VERKSTADS- MEDDELANDE

BETR.	PRODUKT
BAKAXEL	P
140, 1800, 164	GRUPP
	46
	NR
DATUM	24
April 1970

Ändrade differentialhjul, bakaxel 1030.

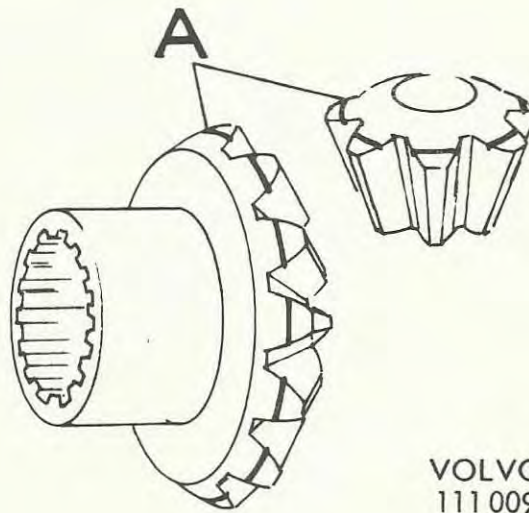
I kvalitetsförbättrande syfte har vi från och med vecka 7 1970 infört ändrade differentialhjul på rubricerade bakaxel.

Ändringen avser att ge en bättre kuggkontakt och därmed bättre funktion både ur ljud och slitagesynpunkt. Utseendemässigt är hjulen lika, men de är inte inbördes utbytbara mot de tidigare hjulen. För identifiering kommer de nya hjulen att förses med en svarvrilla under ca ett års tid.

Endast de nya hjulen kommer att lagerföras i fortsättningen. De säljs endast
- i sats, detaljnummer 273224.
